B-Plan 58, 2. Änderung und Erweiterung „Ahrenloher Straße, Ohlenhoff, Kuhlenweg“ - Abwägung zur öffentlichen Auslegung und Satzungsbeschluss. Hier: Ergänzende Informationen aus der Beratung des Bau- und Planungsausschusses vom 07.03.2022

Stadt Tornesch, 2. Änd. Bebauungsplan Nr. 58 "Änderung und Erweiterung Ahrenloher Straße, Ohlenhoff, Kuhlenweg"

Beteiligung gem. Beteiligung gem. §§ 4 Abs. 2, 3 Abs. 2 und 2 Abs. 2 BauGB

Abb. Auszug Lageplan VP.30, Architekturbüro Ingenieurbüro Joachim Schmidt, Braunschweig, Feb. 2022

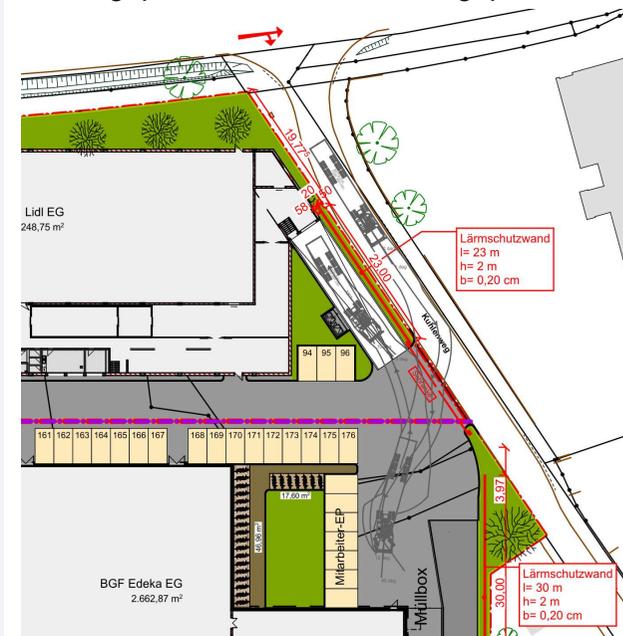
Hinweis: Im Lageplan VP.08 ist nur die Schallschutzwand entlang der Kundenparkplätze dargestellt. Die Schallschutzwände an den Anlieferungs-zonen fehlen noch, Sie sind zu ergänzen und zu bemaßen.

Der Hinweis wird berücksichtigt.

Der Lageplan wird redaktionell angepasst.

Abb. Schleppkurve Lidl/ Edeka – Ausfahrt, Architekturbüro J. Schmidt, Feb. 2022

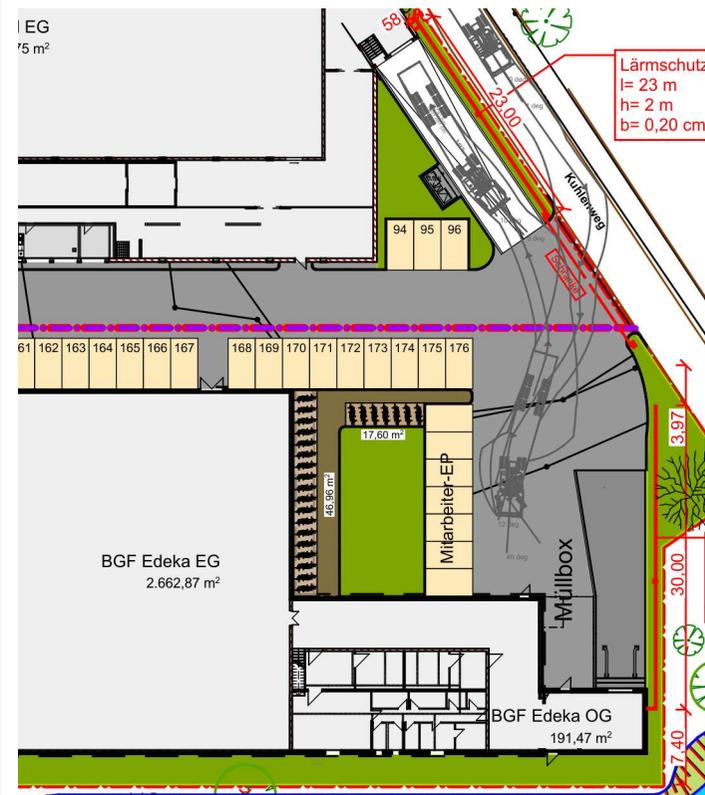
Allerdings ist nicht abschließend ersichtlich, wie die Bewegungs- und Rangierflächen für die LKW tatsächlich geplant sind.

Wenn die LKW, wie aus den Plänen ersichtlich, die Rampen nutzen, wo sollen sie dann wenden, um über den Kuhlenweg wieder die Ahrenloher Straße zu erreichen.

Die Auffassung wird nicht geteilt.

Die Ein- und Ausfahrt bzw. Wendemöglichkeiten der LKWs sind in der unten dargestellten Abb. skizziert.

Abb. Lageplan, Architektur Büro Joachim Schmidt, Braunschweig, Nov. 2022

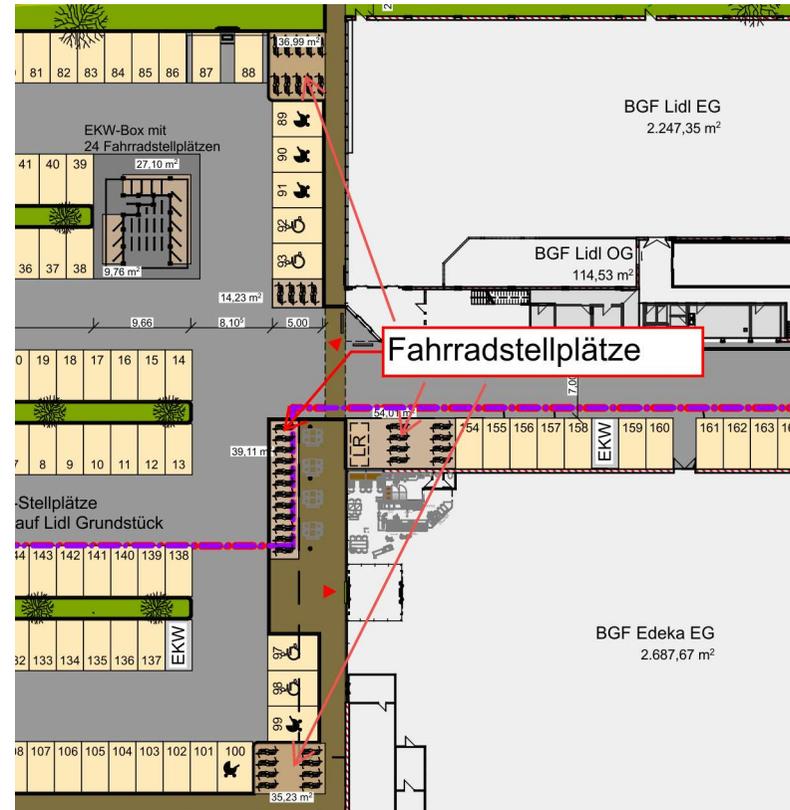
Wir empfehlen dringend die Planung der Fahrradabstellanlagen auf den Stellflächen (Nr. 154 – 175) vor den Eingängen. Fahrradfahrende bevorzugen kurze Wege von den Fahrradständern zum Eingang, wo das nicht gegeben ist, werden Fahrräder trotzdem vor den Eingängen abgestellt, mit allen negativen Folgen (umstürzen der Fahrräder, Behinderung der Zuwegung).

Die Auffassung wird nicht geteilt.

Im Bereich der Eingänge sind bereits diverse Abstellmöglichkeiten für Fahrräder angeordnet. Das Konzept wird beibehalten.

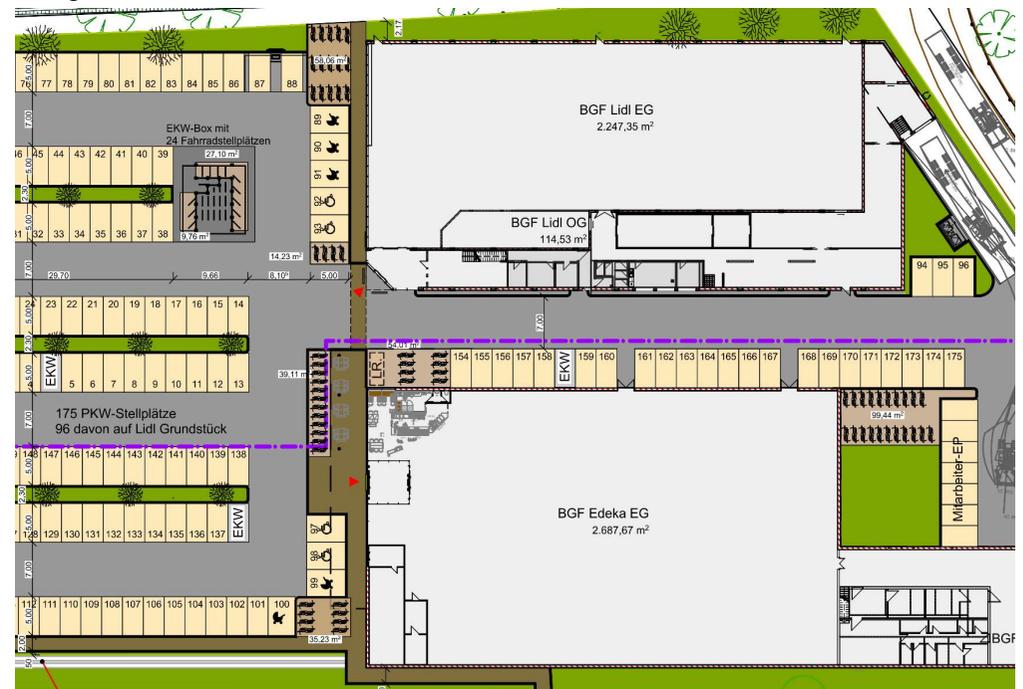
Die Stellplätze für PKW sind aus unserer Sicht völlig überdimensioniert. Die Stellplatzsatzung der Stadt Tornesch besagt, 1 Stellplatz je 20 m² Verkaufsfläche, in der Satzung steht aber auch, dass die Politik Ausnahmen zulassen kann. In einer fahrradfreundlichen Stadt werden FahrradfahrerInnen und FußgängerInnen gefördert, das heißt auch, die Nutzung und das Parken der PKW's zugunsten der FahrradfahrerInnen einzuschränken. In der Begründung wird die Nähe zur Wohnbebauung zitiert, das impliziert eine fuß- und fahrradfreundliche Entfernung vom Wohnort zum Discounter. Wir halten die Anzahl an Fahrradabstellanlagen für unterrepräsentiert und nicht satzungskonform. Auch die Fahrradabstellanlagen sind mit 1 Stellplatz je 20 m² Verkaufsfläche in der Stellplatzsatzung der Stadt formuliert. Das wären ca. 170 Abstellflächen, dafür reichen die jetzt zugewiesenen Stellplätze nicht aus und auch für die zunehmende Nutzung von Lastenrädern oder Rädern mit Anhängern fehlen adäquate Stellflächen. Obwohl, eigentlich könnten diese NutzerInnen auch die PKW-Parkplätze besetzen. Da wäre ja ausreichend Platz zum Abstellen und Wenden vorhanden. Laut der Stellplatzsatzung ist ab 10 Fahrradstellplätzen eine Bedachung anzuraten. Auch das ist noch nicht eingearbeitet. Ist an Parkplätze für E-Scooter gedacht?

Im B-Plan ist die Stellplatzsatzung der Stadt Tornesch einzuhalten, die entsprechend viele Stellplätze vorsieht. Bei 3.500 m² Verkaufsfläche müssen laut Satzung (1 Stellplatz je 20 m² Verkaufsfläche) 175 Stp. vorgesehen werden. Derzeit sind ca. 178 Stellplätze und 7 Mitarbeiter Stellplätze angedacht. Die genaue Anzahl der PKW- Stellplätze wird im Bebauungsplan jedoch nicht festgesetzt. Im Baugenehmigungsverfahren muss der entsprechende Nachweis erbracht werden.

Dargestellt sind zudem mind. 80 Anlehnbügel* für Fahrradstellplätze, die auch in Teilbereichen für Lastenfahräder oder Ähnliches geeignet sind.

Hinweis. Im Bauausschuss der Stadt Tornesch wurde am 07.03.2022 daraufhin gewiesen, dass es sich mindestens um 80 Anlehnbügel handelt, die beidseitig benutzt werden können.
